STAM Val de Lorraine

Autorisation n° D425332PV

Branchement gaz,

RD n° D907 au PR 25+850, 62 rue Clémenceau, commune de Marbache,

COUPE B : SOUS CHAUSSEE

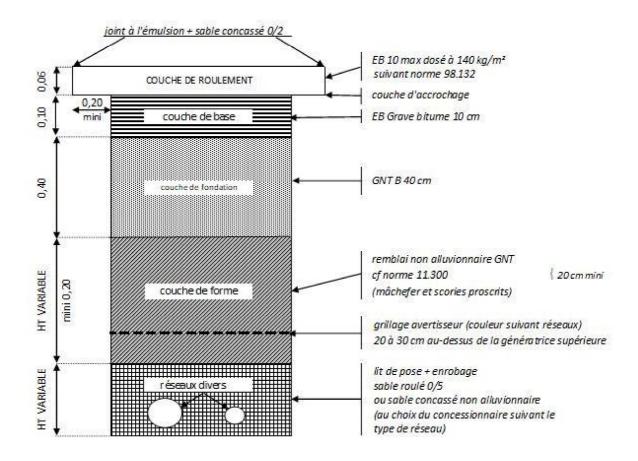
Il est demandé le respect strict des coupes préconisées.

Coupe B sous chaussée Coupe D sous trottoir

Un géotextile adapté est à mettre en place en cas de risque de pollution par des éléments fins, selon la norme en vigueur

QUALITE DE COMPACTAGE Lit de pose + enrobage : Q4 Couche de forme : Q3 Couches de chaussée : Q2 Se référer au guide "Remblayage des tranchées et réfection des chaussées" Le remblayage de la tranchée doit être conforme à la norme NFP 98-331

COUPE D: SOUS TROTTOIR

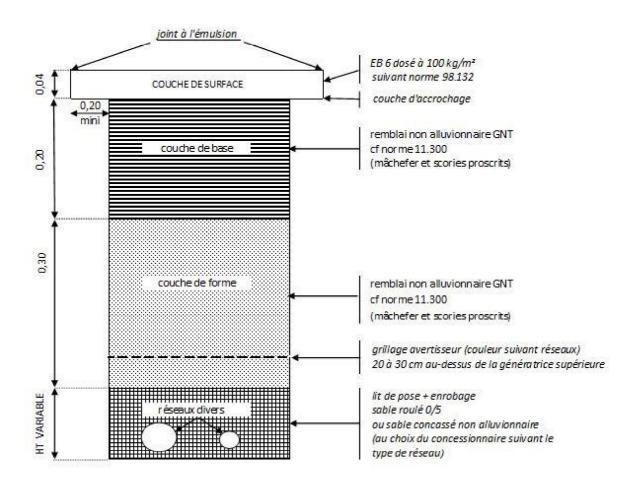
Un géotextile adapté est à mettre en place en cas de risque de pollution par des éléments fins, selon la norme en vigueur

QUALITE DE COMPACTAGE Lit de pose + enrobage : Q4 Couche de forme : Q3 Couches de base : Q2 Se référer au guide "Remblayage des tranchées et réfection des chaussées" Le remblayage de la tranchée doit être conforme à la norme NFP 98-331
